Dodatek č. 1 ke Smlouvě o dílo ze dne 9. 8. 2024

Projekt MV 1866 expozice SP - Tabulka ZL 01 – 09 a 11 – 19

ZMĚNOVÝ LIST

Projekt	Zrcadlo dávných časů, CZ.06.04.04/00/22_033/0000400		
Stavba:	Vyhotovení stále expozice Muzea války 1866 II.		
Objekt:	Muzeum Války 1866, Chlum čp. 66, 503 12, Všešary		
Předkládá:	Capacity Expo, s.r.o.	Datum:	22.09.2015
Odesláno / předáno:	Přílohy / počet listů		
poštou	1) Položkový rozpočet změny	1	listů
e-mailem	2) Projektové podklady	3	listů, výkresů
osobně X	3) Fotodokumentace	1	listů

Podhled místnosti Prolog

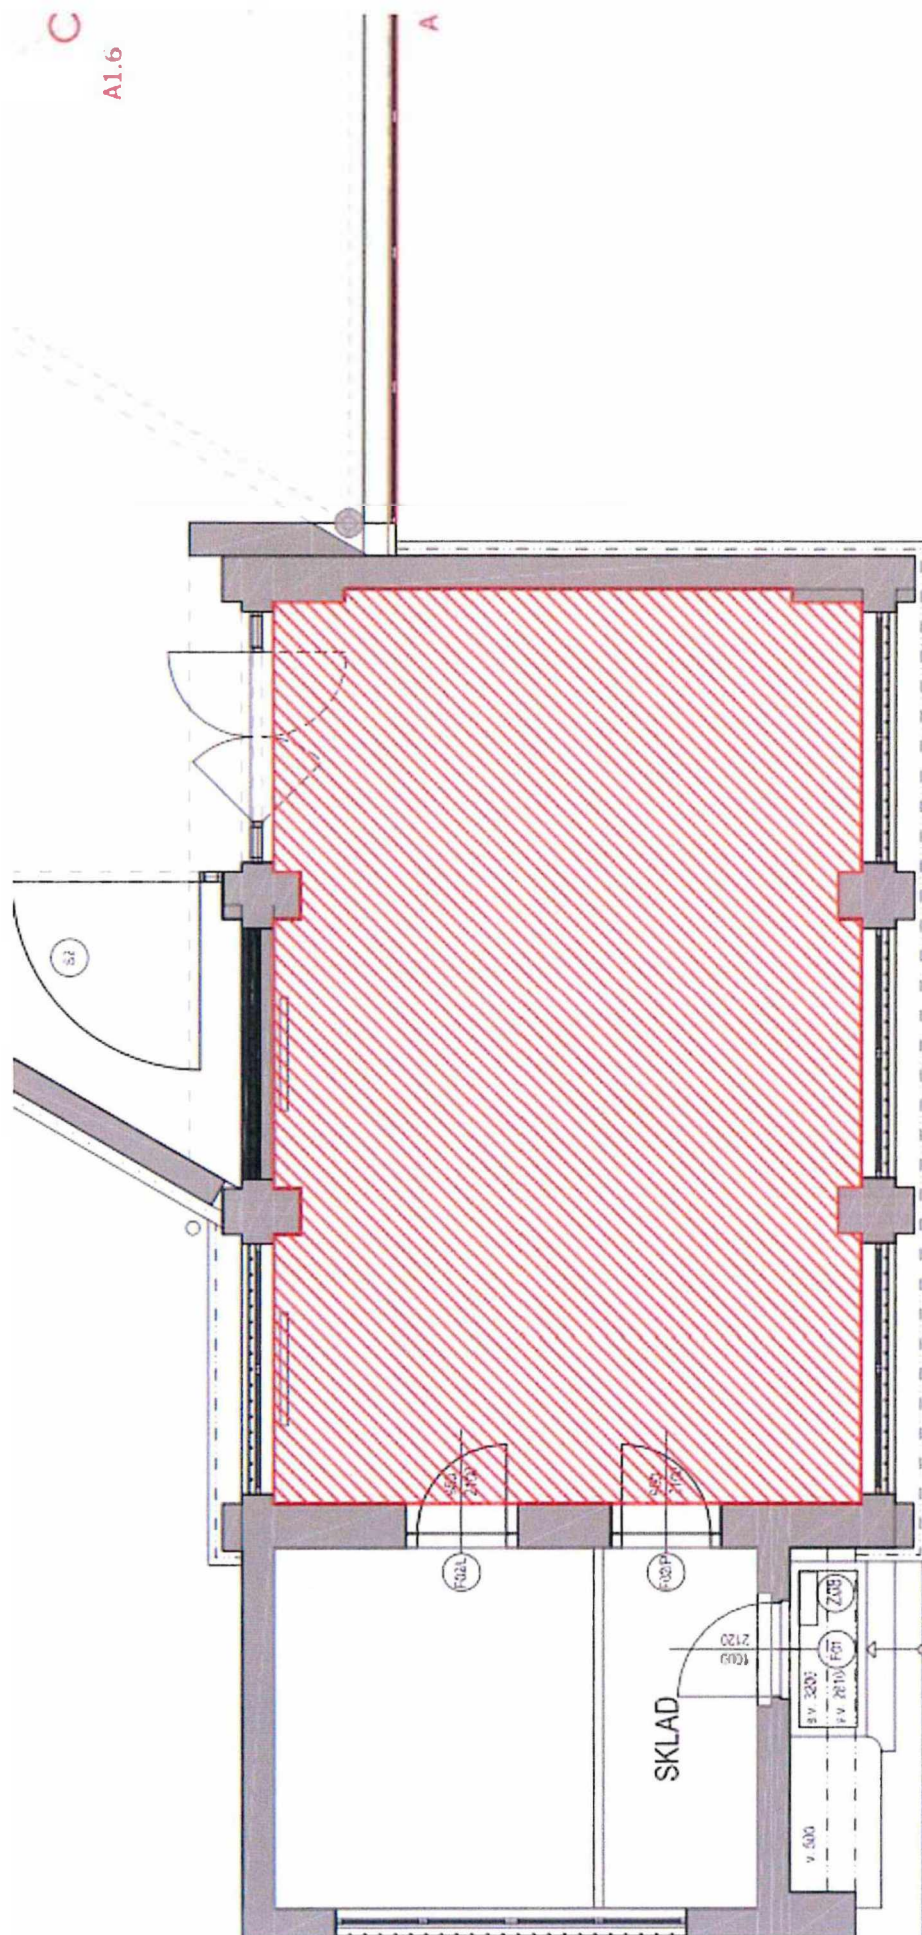
Po deinstalaci stávajícího podhledu v místnosti nebyl dle projektové dokumentace navržen žádný nový podhled ani úprava stropu místnosti.

1.2 Popis nového řešení:

Nové řešení spočívá v doplnění podhledu stejného provedení, jako v ostatních částech expozice, které mají být zakryté podhledem.

Důvodem změny je potřeba zakrytí stropních instalací, zejména elektrických rozvodů a datové sítě v místech, kde nebyl navržen žádný podhled, ani úprava stropu místnosti.

Zabezpečení podlahových zásuvek

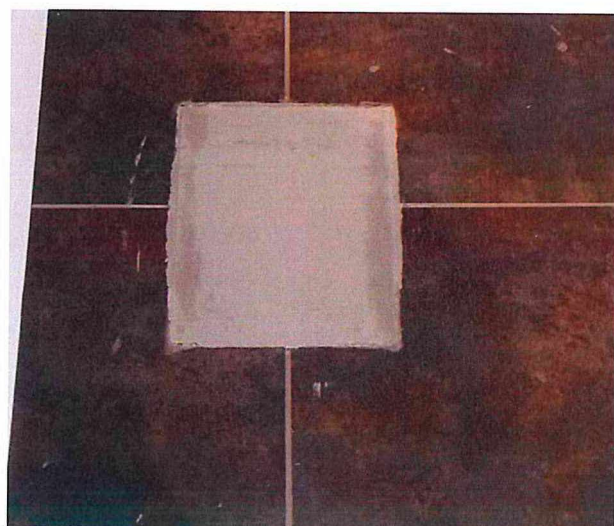
Projektová dokumentace počítala se zakrytím stávajících podlahových zásuvek v prostorech 3. a 4. OSB deskami a definovaným podlahovým souvrstvím.

Nové řešení spočívá demontáži stávajících krabic podlahových zásuvek, izolací vývodů elektrorozvodů v krabicových rozvodkách IP67 a následné výplni otvorů souvrstvím hmot, které zajišťují stabilitu výplně, aby mohly být otvory překryty separační podložkou dle ZL1. Výplň je zajištěna pískem, izolační zdíci pěnou a otvor zaklopen OSB deskou. Celé souvrství je ještě přetmeleno do roviny otvoru v podlaze.

Dle PD měly být podlahové zásuvky pouze zakryté novým souvrstvím podlahy. Vlivem vlhkosti stávajícího souvrství pod dlažbou byla většina zásuvek nefunkční. Vzhledem k bezpečnosti budoucí expozice bylo nutné zásuvky, které neměly dle návrhu nové expozice (PD) v projektu využít demontovat, vývody izolovat, a zabezpečit. Vzhledem k upravenému souvrství (dle ZL1) bylo dále nutné provést výplň vzniklých otvorů pevným a přitom v budoucnu odstranitelným souvrstvím.

Povrchová úprava stěn v prostoru rampy a stěny u děla

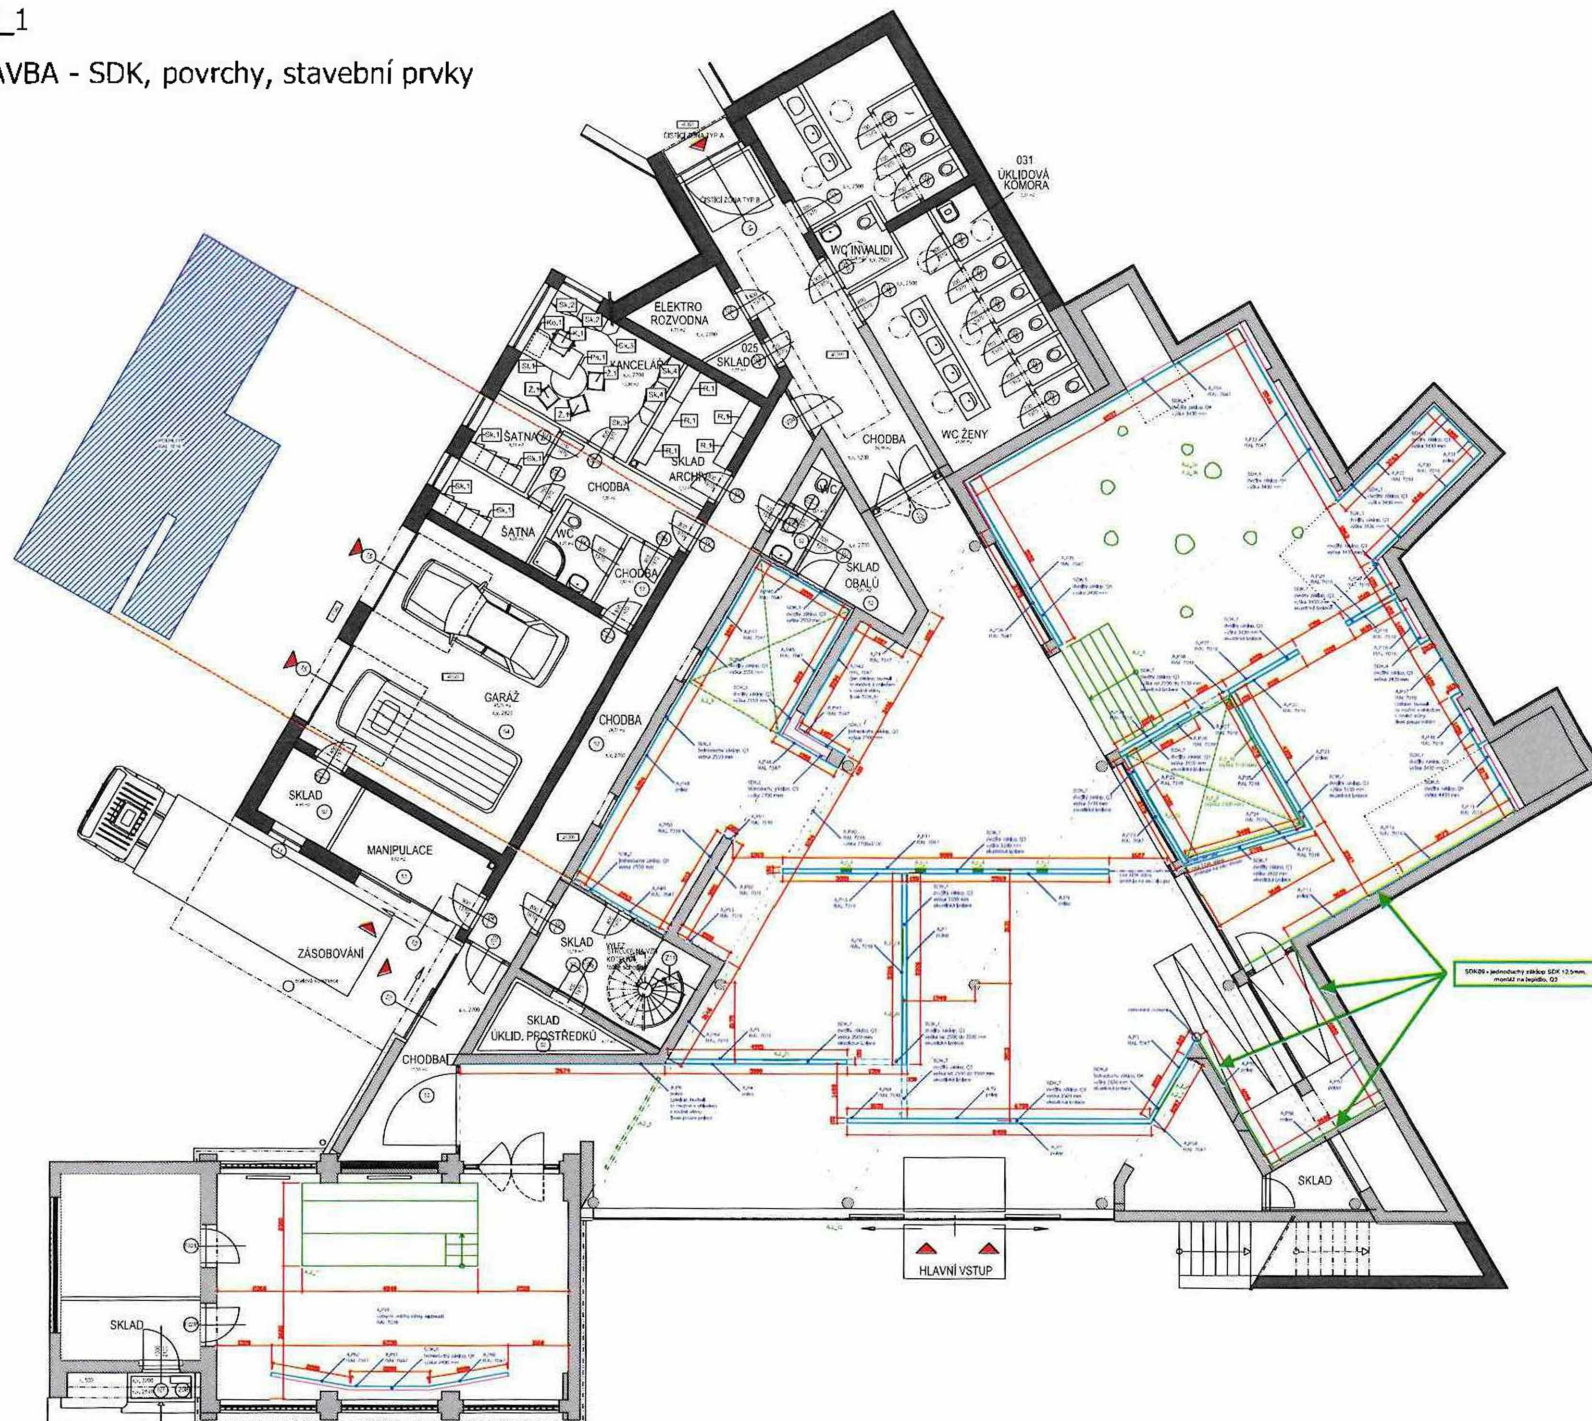
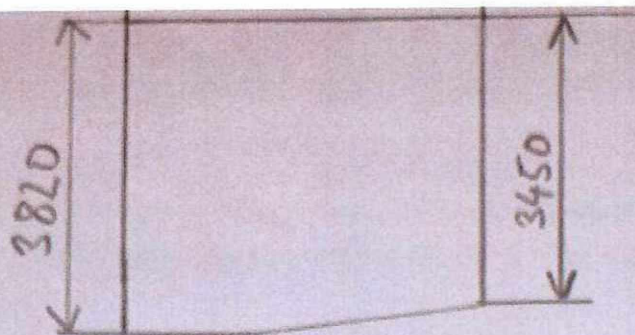
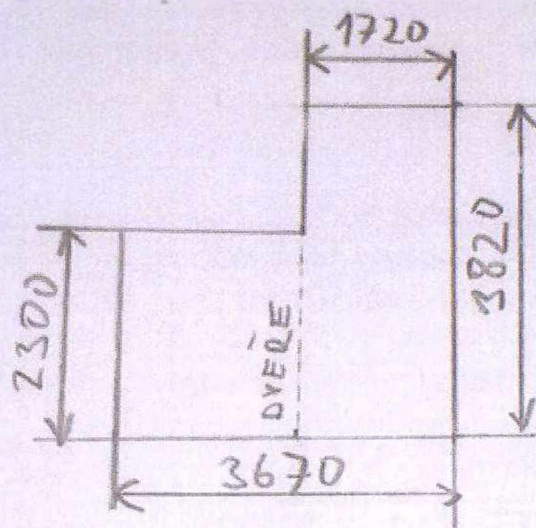
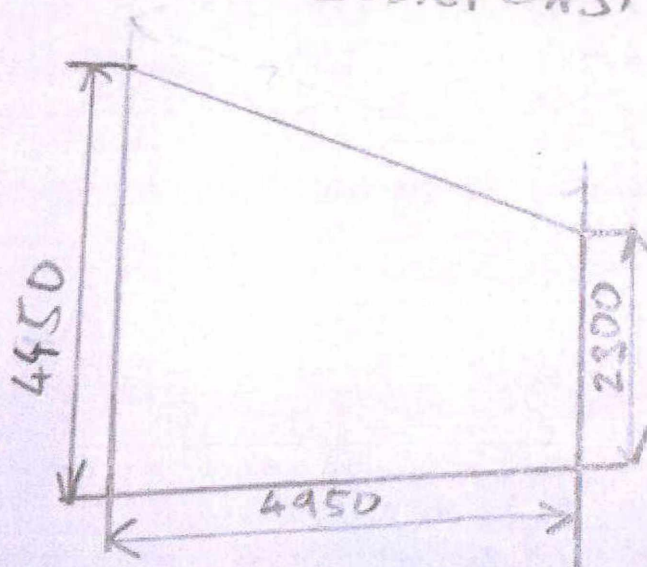
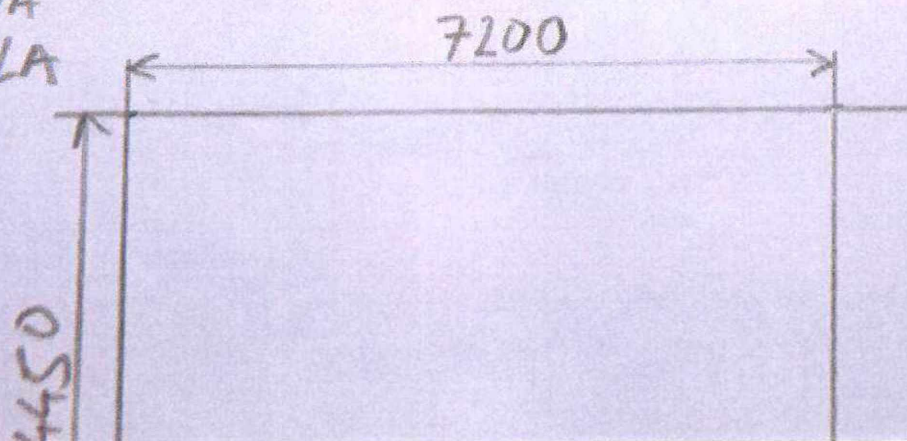
Projektová dokumentace nepředpokládala žádnou úpravu stěn a lepení tapet přímo na malbu omítky s hrubou frakcí.

Nové řešení spočívá v instalaci SDK desek na stávající stěny a jejich povrchovou úpravu v kvalitě odpovídající příčkám typu SDK1 dle stávající PD, pouze kotvení bude provedeno lepením do lepidla místo šroubování do SDK profilů. V příložených podkladech popsáno nově jako SDK9. Zábradlí v prostoru rampy je kotveno napevno do zdi bez možnosti demontáže. Kotvicí body zábradlí budou nyní integrovány v ploše instalace SDK desek.

Po provedení testovacího vzorku tapety na stávající povrchy stěn (omítka s hrubou frakcí) bylo konstatováno, že hrubý povrch neumožňuje dobré přilnutí materiálu tapety po její aplikaci a má tak vliv na trvanlivost řešení dle PD. Zároveň dochází k propsání hrubého povrchu frakce do grafiky na tapetě. Proto bylo nutné navrhnout úpravu stěn, která zajistí požadované vlastnosti pro nalepení tapety.

OSVĚTLENÍ - změny

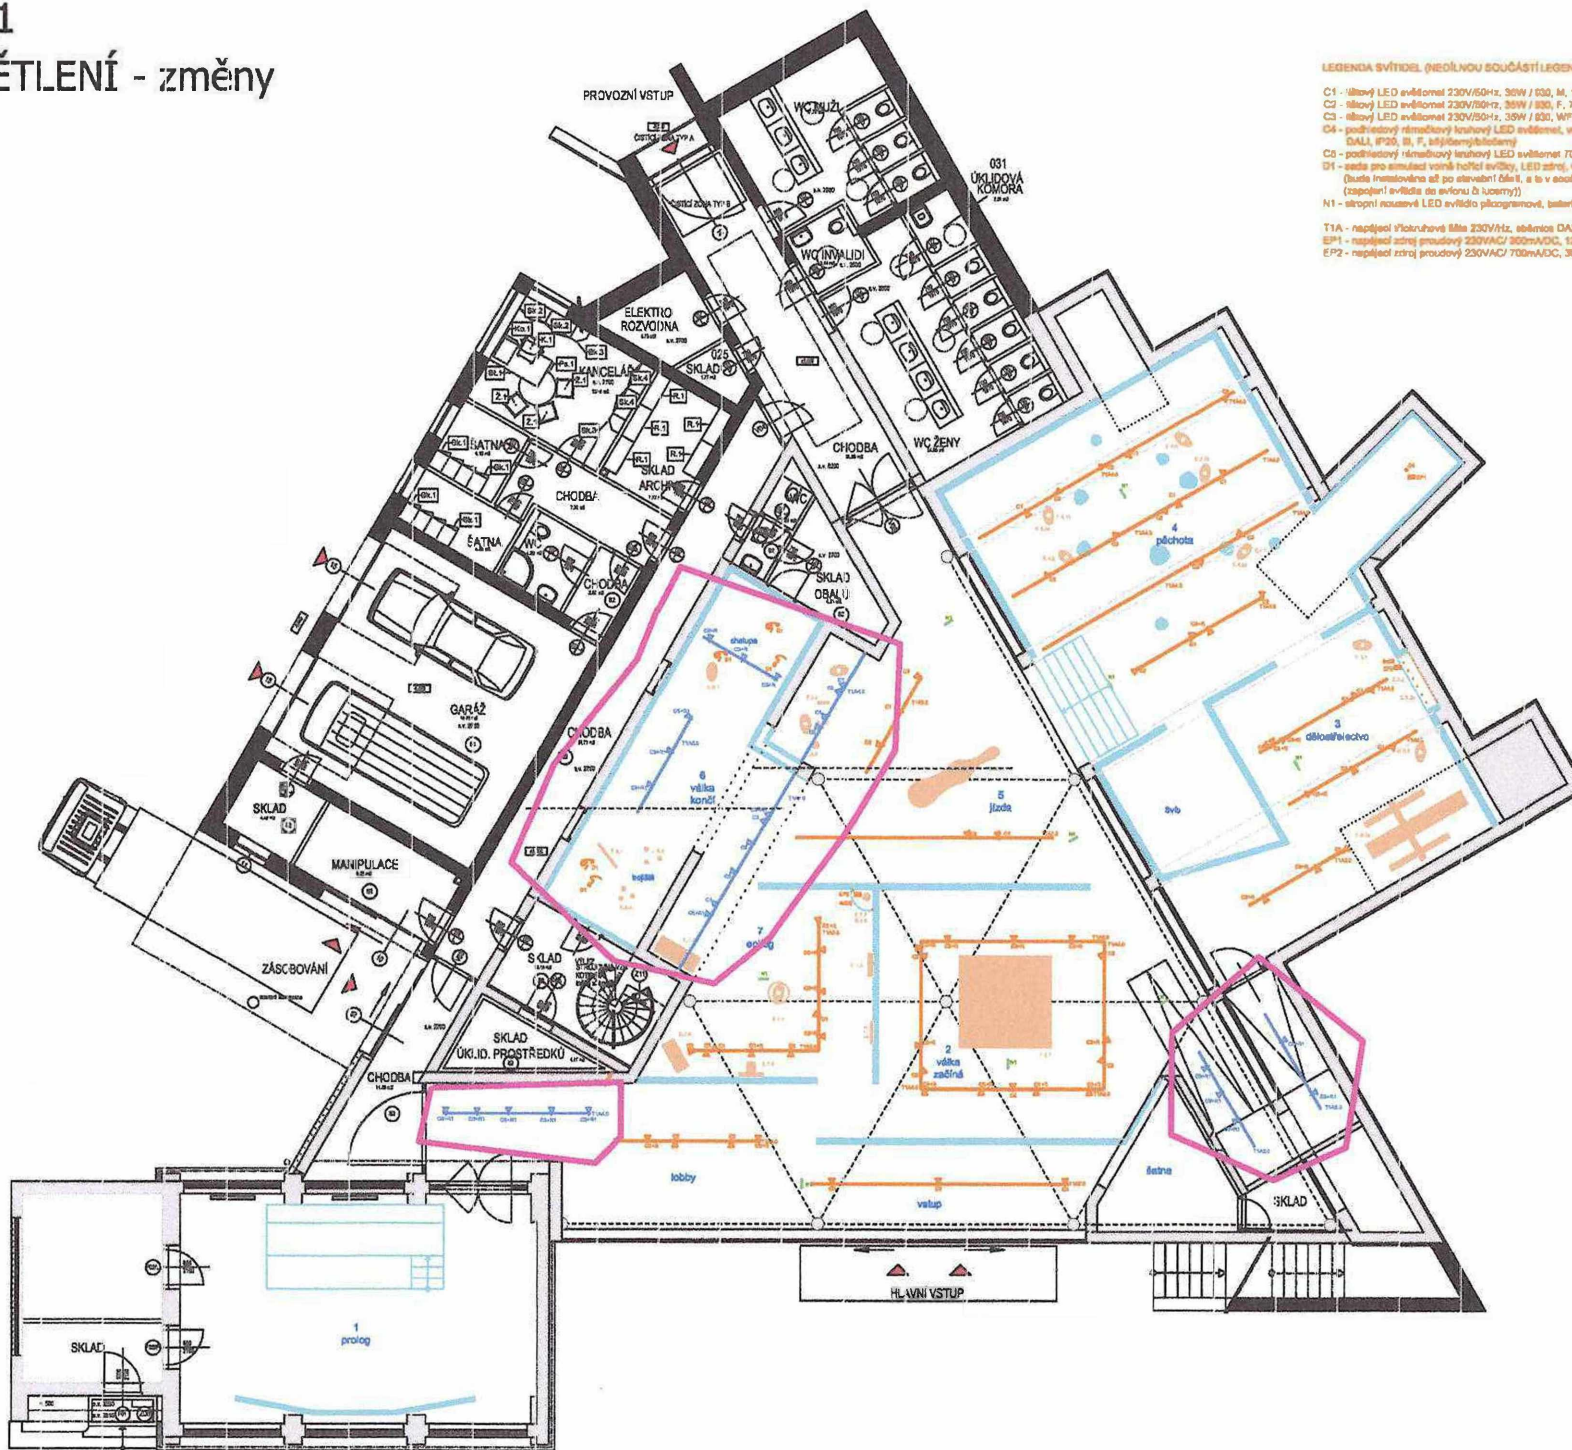
Ve snížených nikách prostorů 5 a 7 a v ploše stropu prostoru 6 byla plánovaná podhledová zápusťná svítidla. Ve vitrině A.5_14 byla zápusťná svítidla v rozích. V místnosti 1 Prolog byla bez náhrady demontována původní svítidla, která byla součástí původního podhledu.

Nové řešení spočívá v instalaci světelných ramp přímo na strop a následnému zavěšení vhodných svítidel do těchto ramp ve všech zmiňovaných prostorech.

Ve vitrině A.5_14 budou instalovány 4ks samostatně říditelných reflektorů bodově kotvených do konstrukce vitríny ve vybraném místě. V Prologu bude nainstalováno nových 14ks DALI říditelných svítidel dle přiloženého projektu osvětlení Prolog. V Prologu je dále nutné deinstalovat dvě v původní dokumentaci nezahnutá svítidla na sloupech.

Změna v prostorech 5, 6 a 7 je dána nepřítomností podhledu v částech 5 a 7, nutností sjednocení svítidel s prostorem 6 a změnou optiky zdrojů v prostoru 6 na základě upřesnění informací o konkrétních nasvěcovaných objektech (nově budou mít světelné zdroje wallwash). Původní zápusťná svítidla nebylo možné instalovat ve zvolené pozici vitríny A.5_14. V Prologu bylo nutné doplnit svítidla kvůli bezpečnému pohybu návštěvníků a provozu, protože stávající stropní osvětlení bylo bez náhrady zrušeno v rámci deinstalace.

Kvůli nárustu počtu svítidel bylo nutné vyměnit navrženou DALI jednotku modelem, který umožní obslužit potřebný počet koncových zařízení.

SEDACÍ SOKL

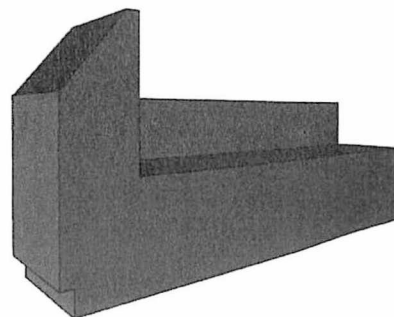
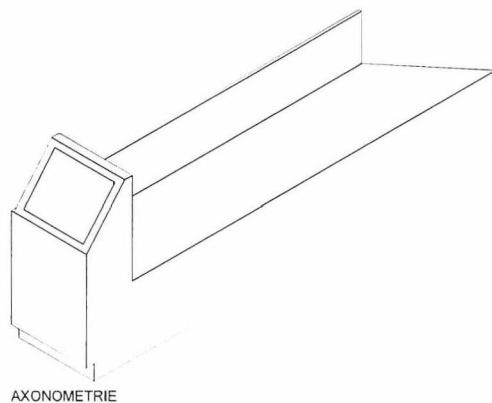
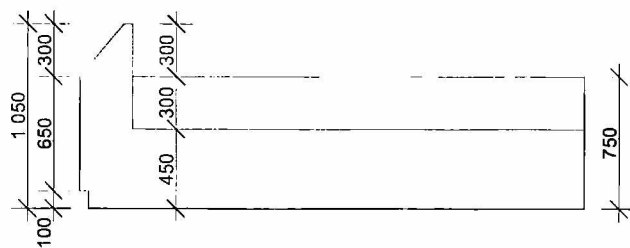
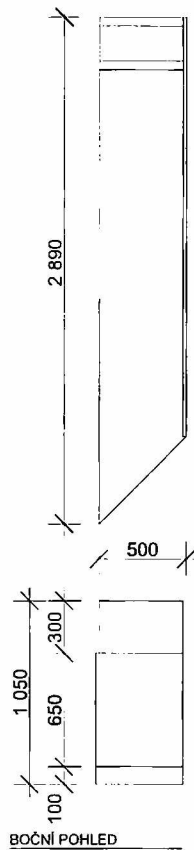
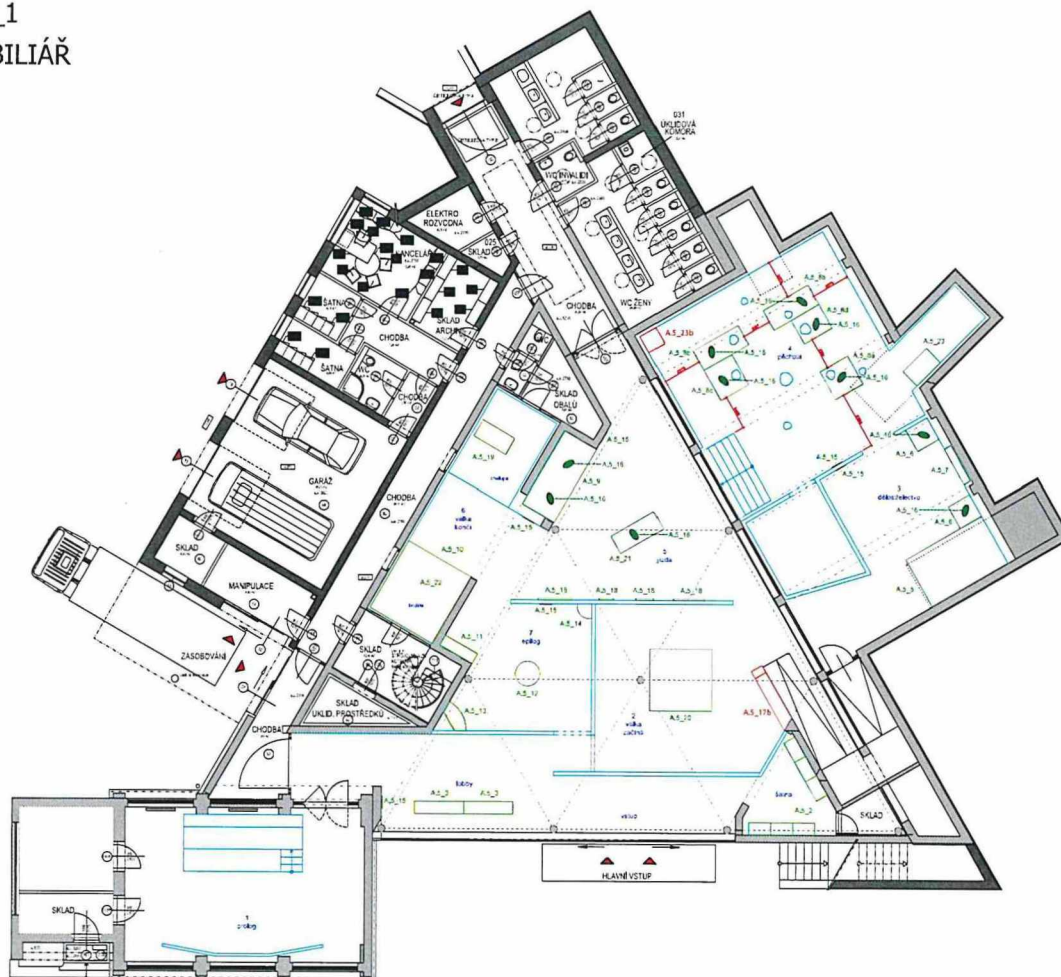
Infopanel bude umístěn na SDK příčce v prostoru 2 a ovládání projekce bude přesunuto do nově navrženého sedacího prvku dle výkresu MVČ. Kovové výrobky budou zrušeny.

MATERIÁLOVÉ ŘEŠENÍ:
- konstrukce - DTD tl. 18 mm
- barevnost jednotná dle ostatních sedacích prvků
